第7.4.4.181図 (6) D-6 破砕帯及びD-5 破砕帯 ボーリング調査結果 (1号炉原子炉建屋付近) コア柱状図 (H19-No. 4)  
 2-26(分類b)①  
 報告書の記載漏れを修正したため。

第7.4.4.185図(1) D-5 破砕帯 ボーリング調査結果(1号炉原子炉建屋付近) コア柱状図(H20-No.①-9孔)

第7.4.4.170図(1) D-1 破碎帯 ボーリング調査結果 (2号炉原子炉建屋付近) コア柱状図 (H24-D1-4孔)

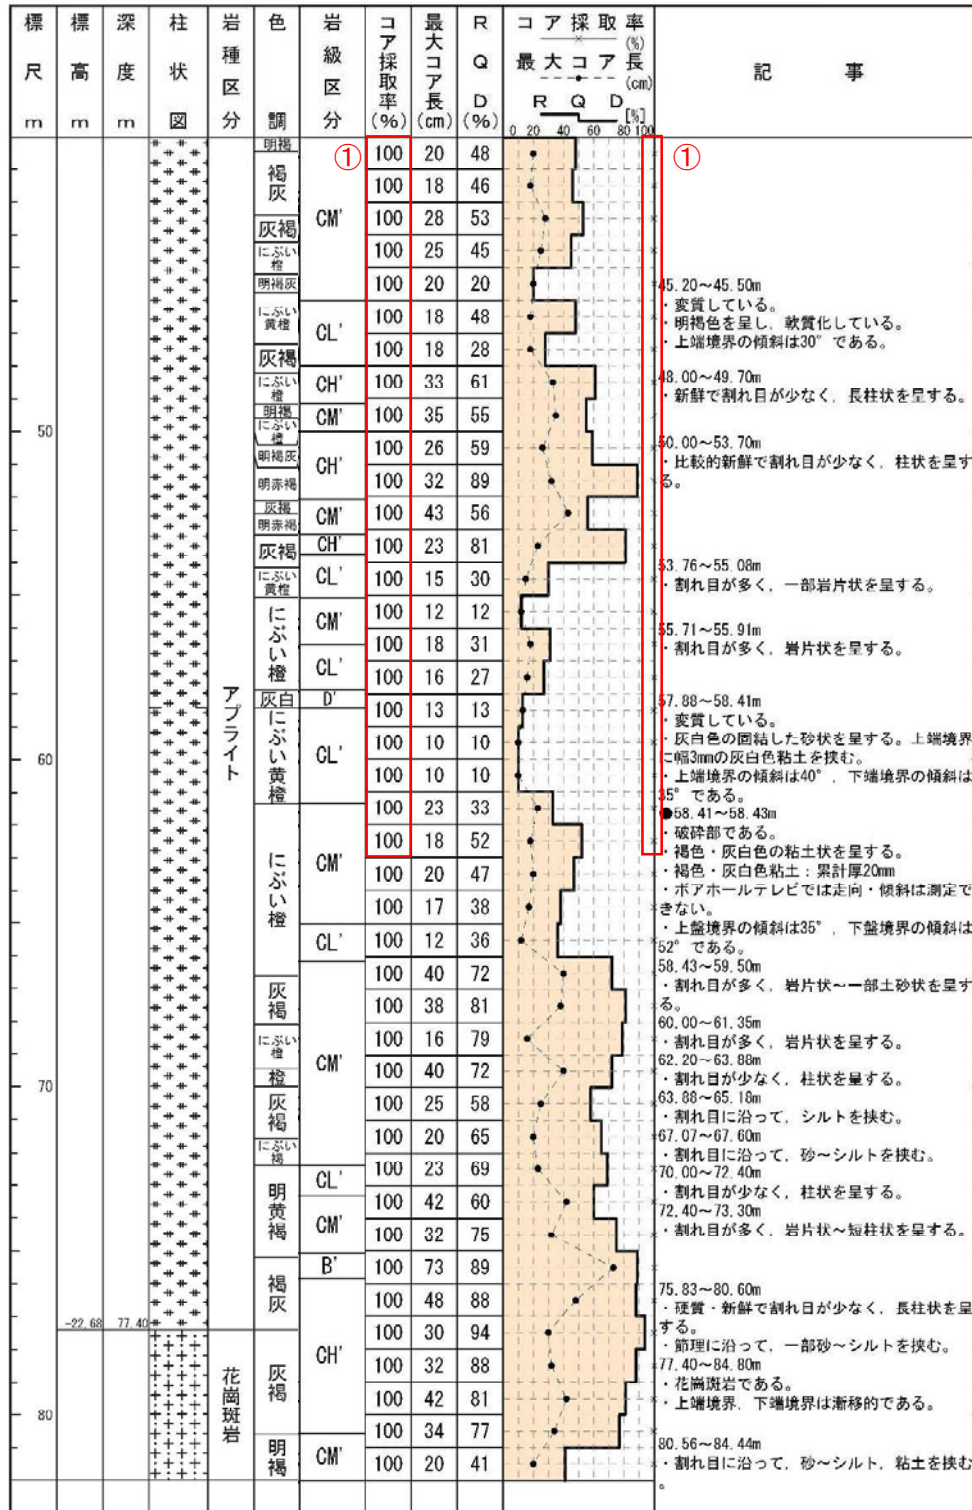
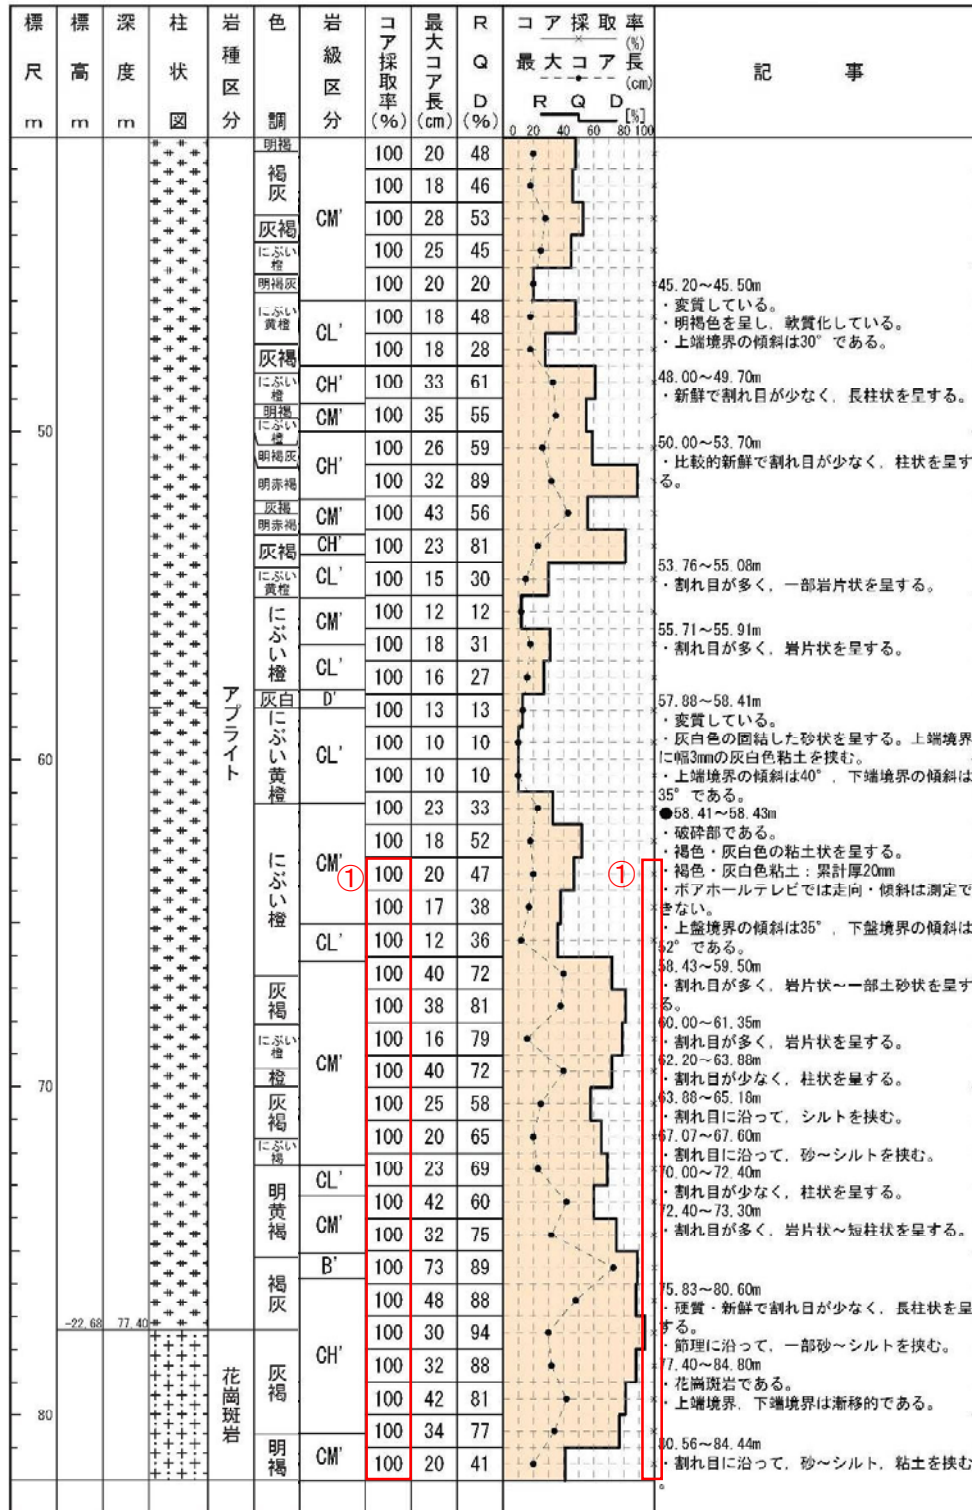
2-33 (分類b) ①  
報告書の記載漏れを修正したため。

2-33 (分類b) ①  
報告書の記載漏れを修正したため。

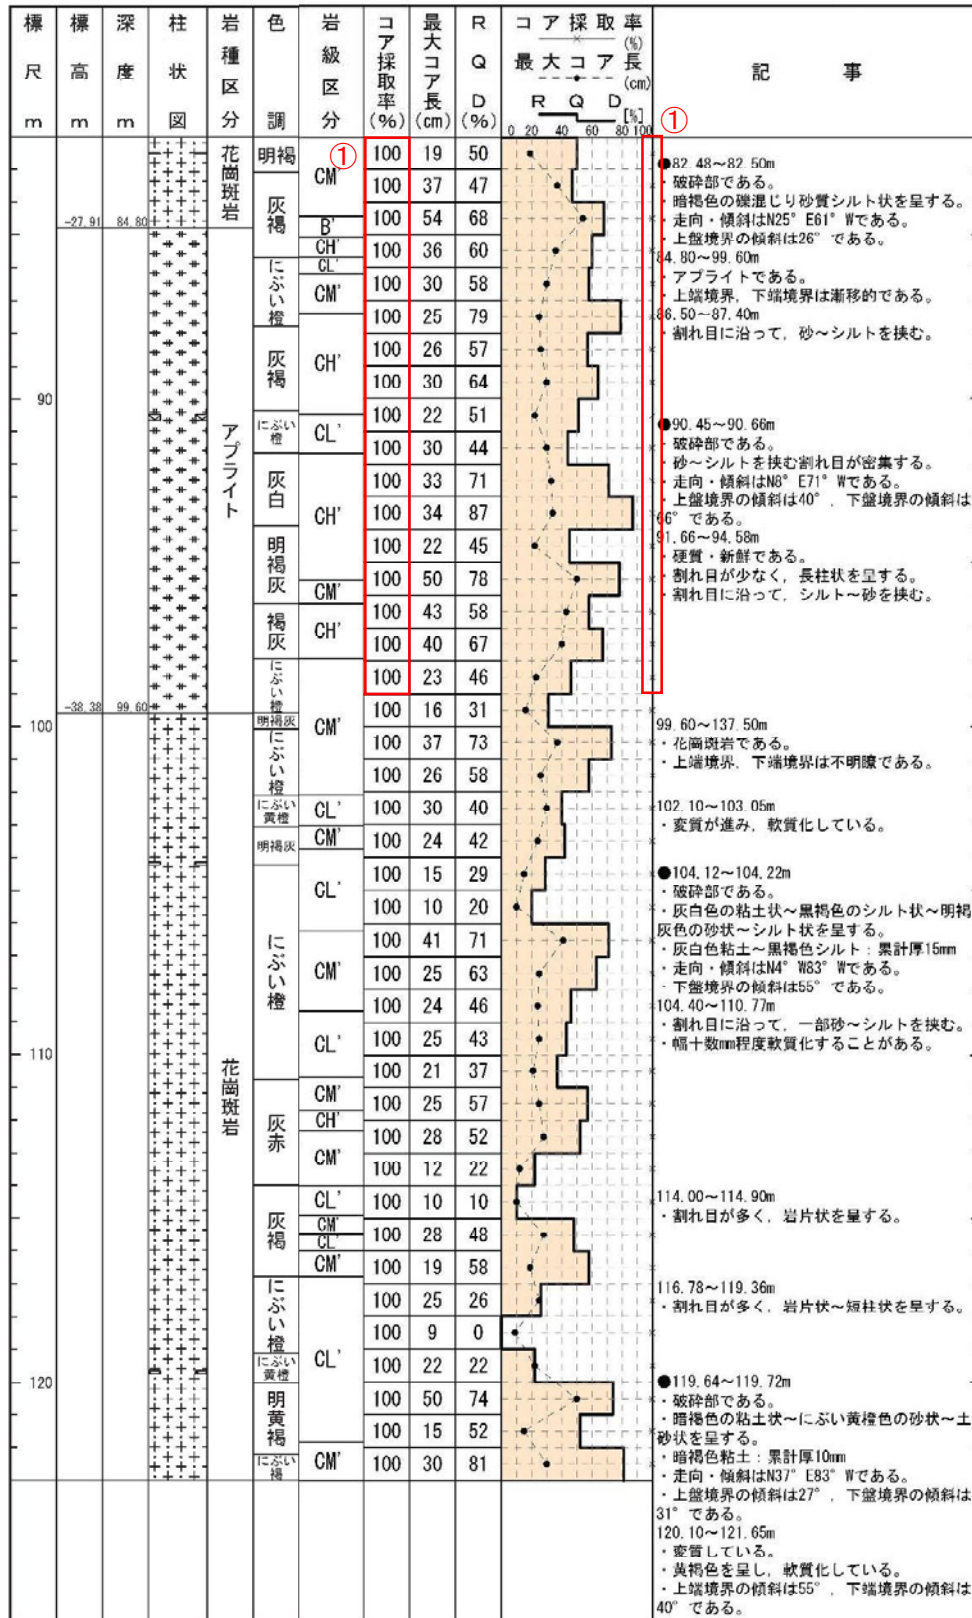
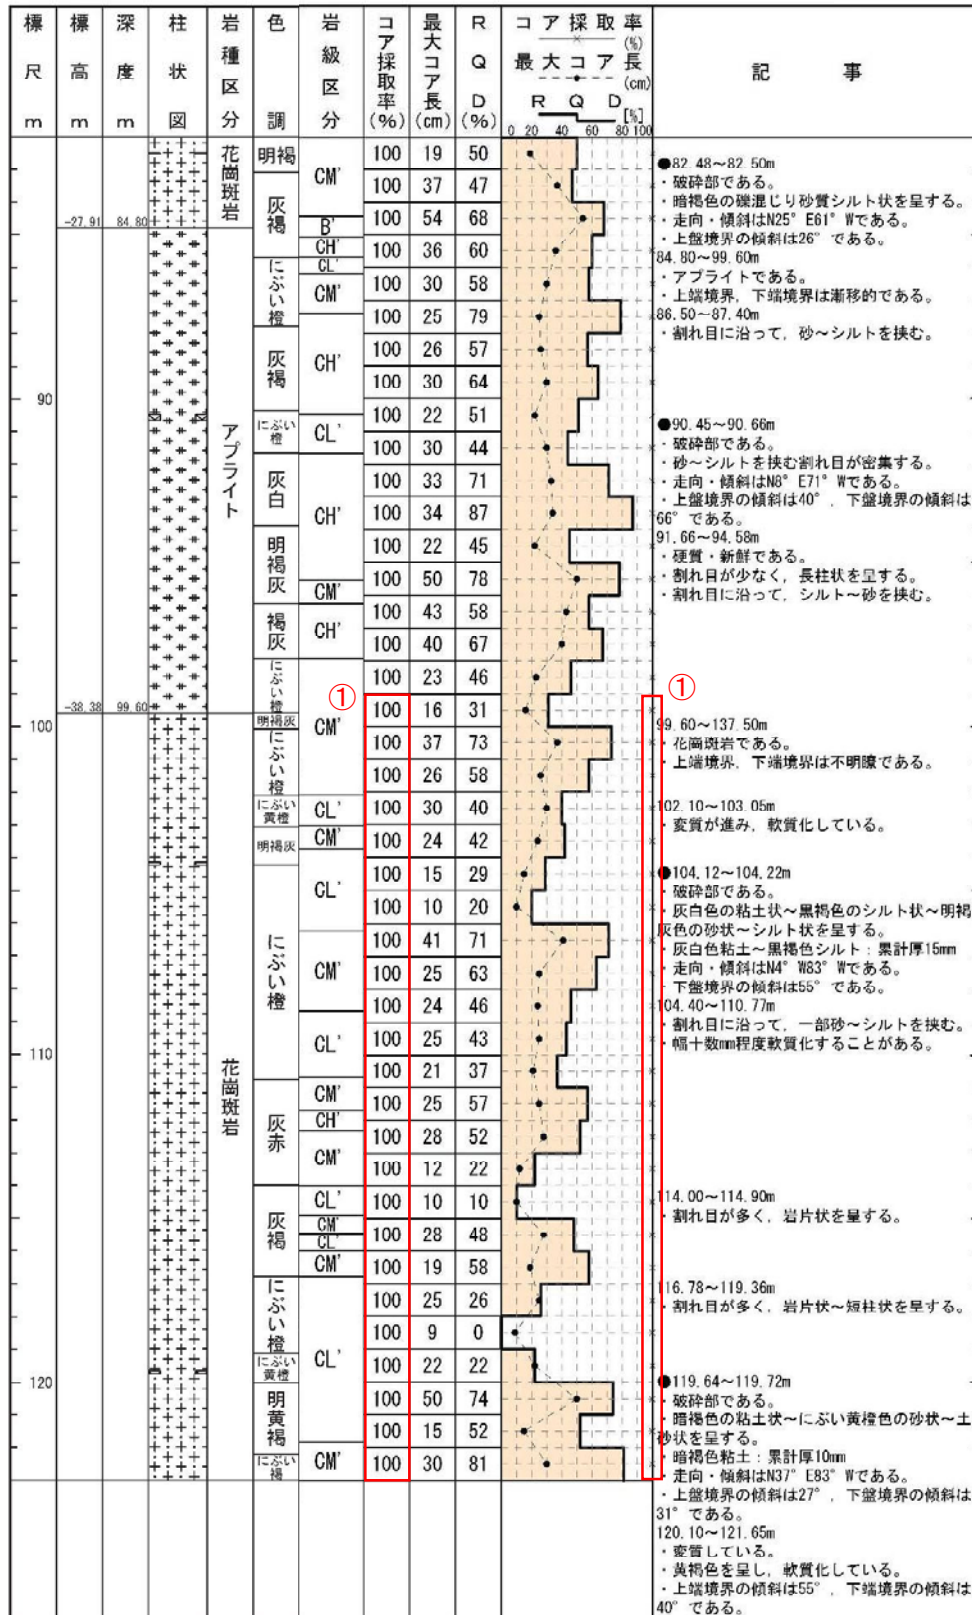
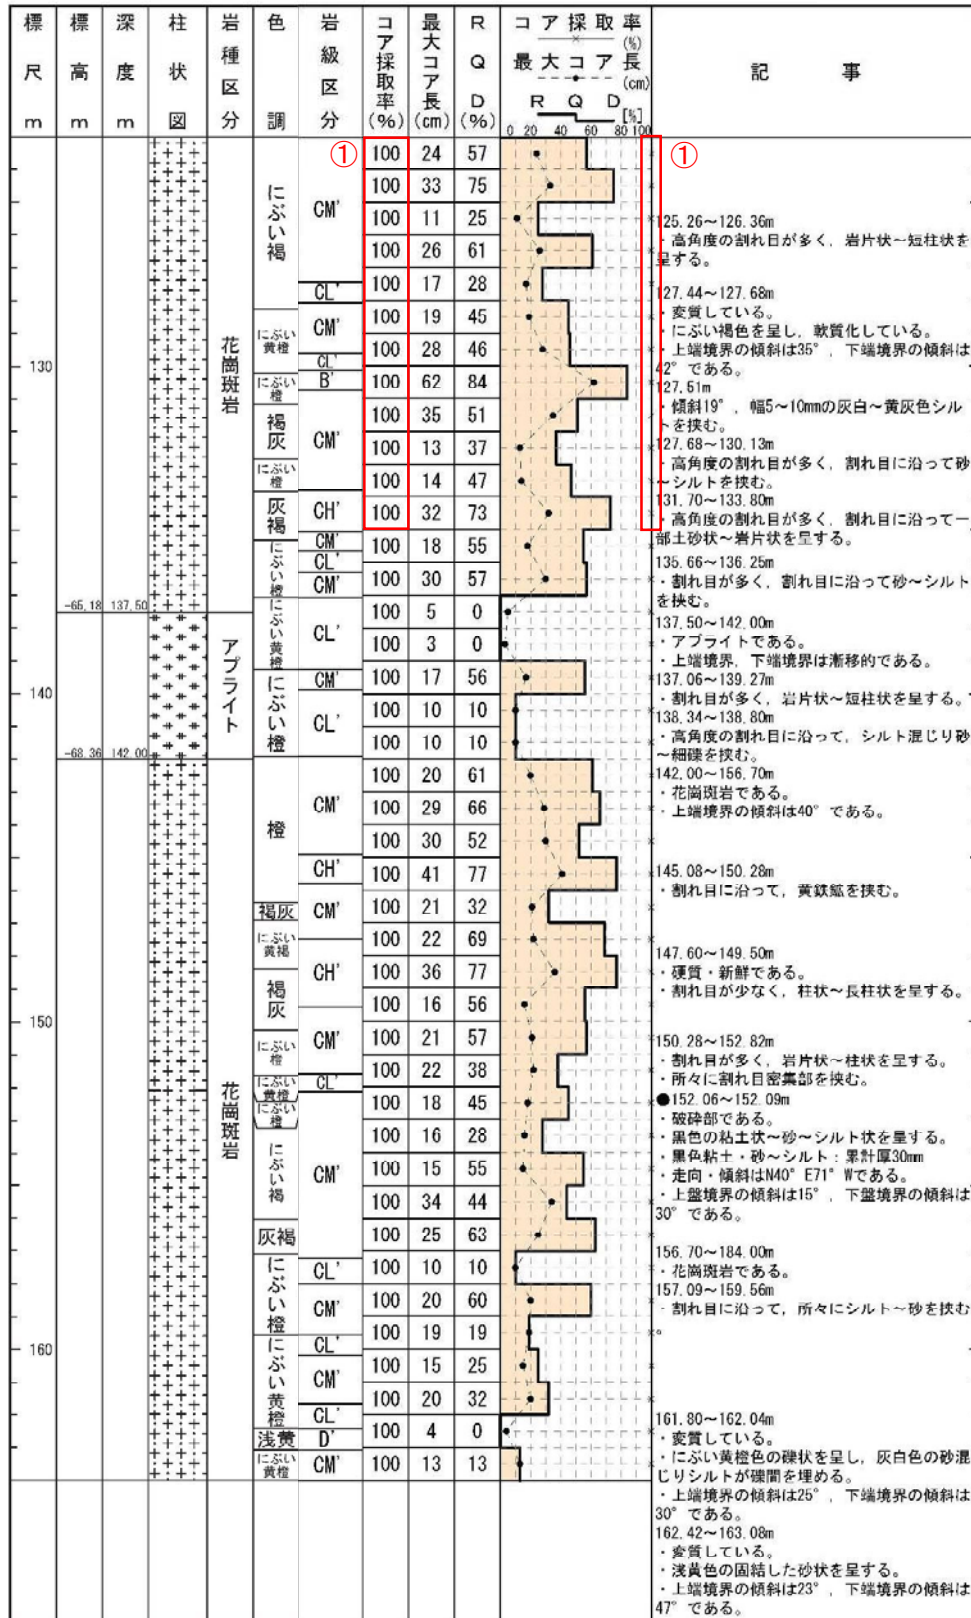
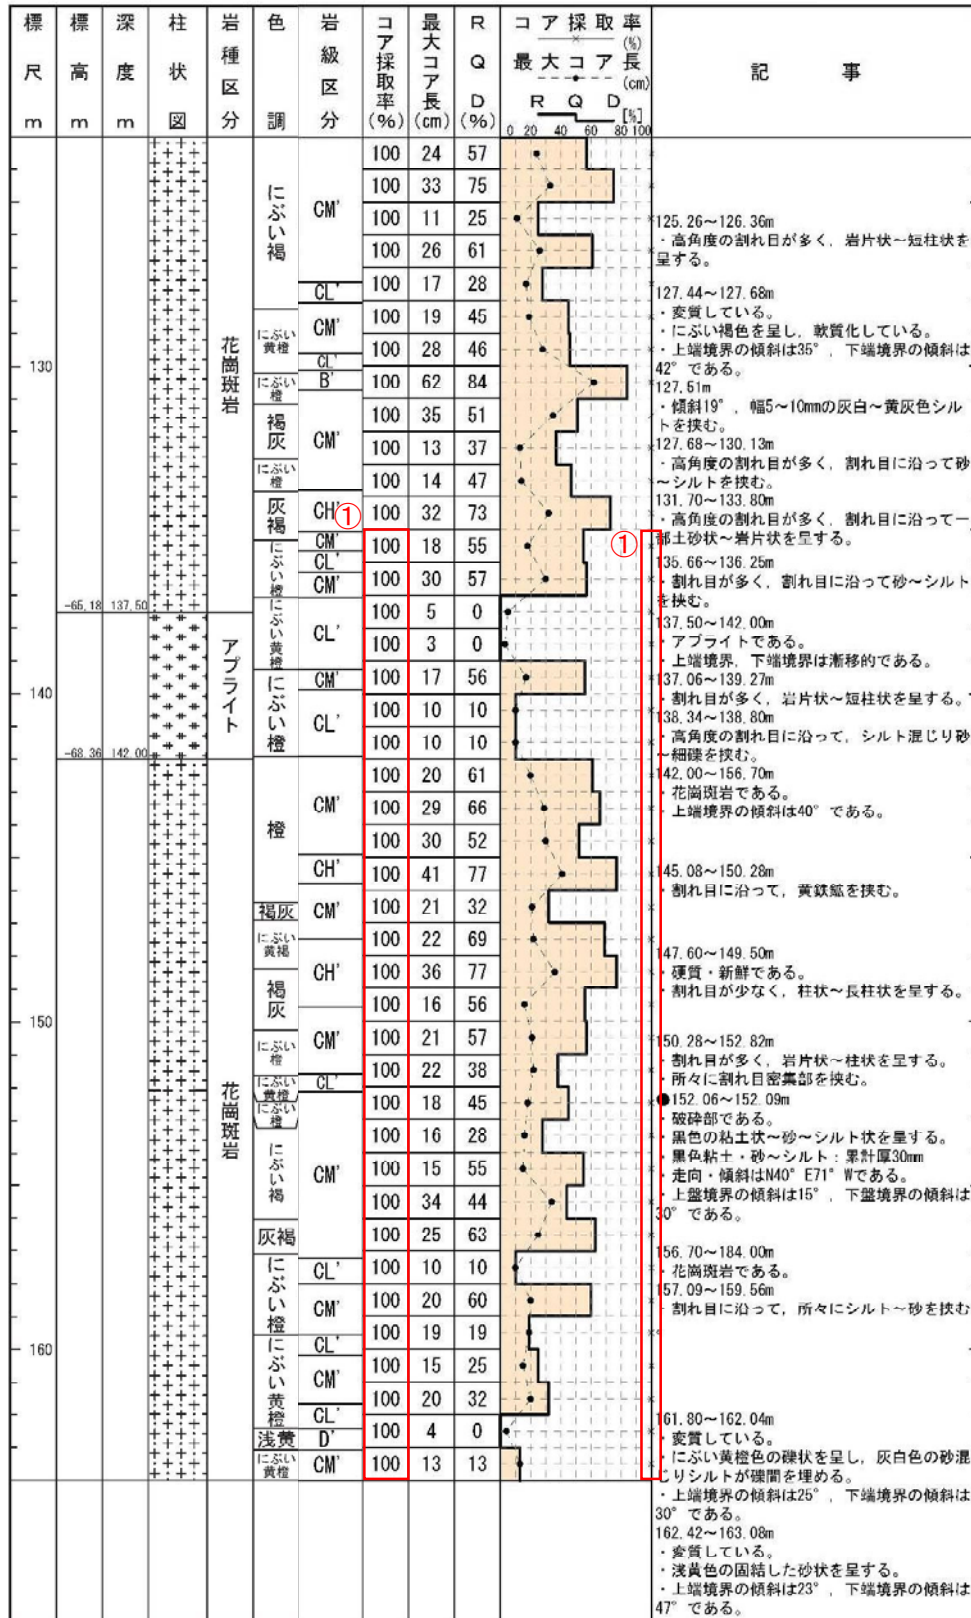
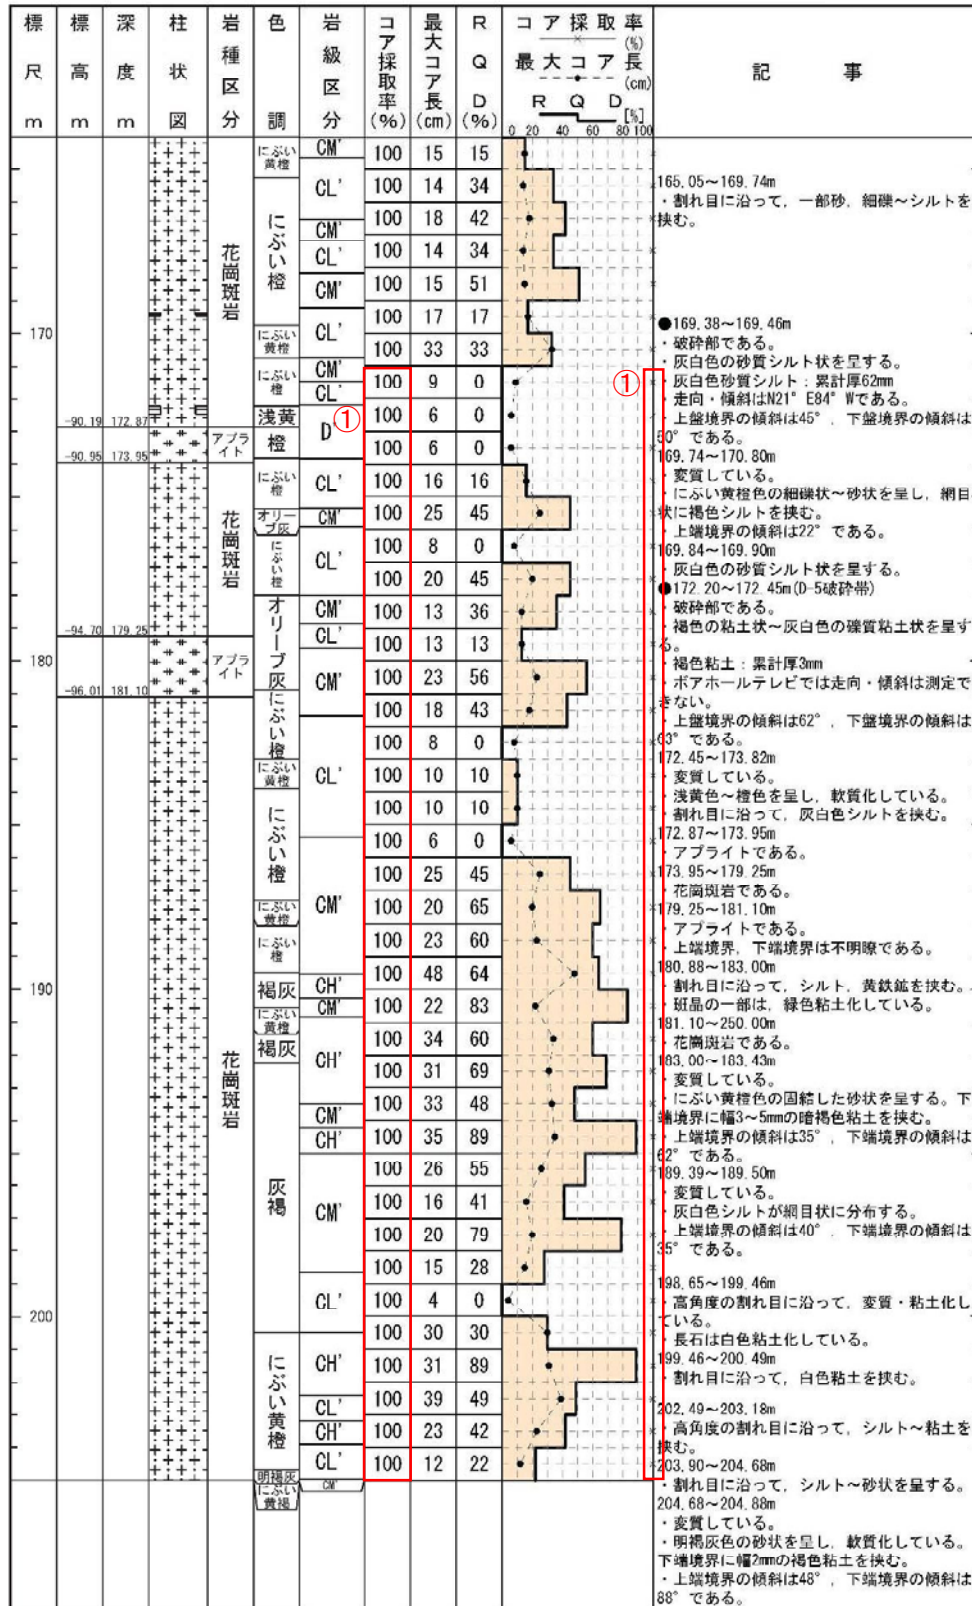
2-33(分類b)①  
報告書の記載漏れを修正したため。

2-33(分類b)①  
 報告書の記載漏れを修正したため。

2-33(分類b)①  
報告書の記載漏れを修正したため。

2-33(分類b)①  
報告書の記載漏れを修正したため。
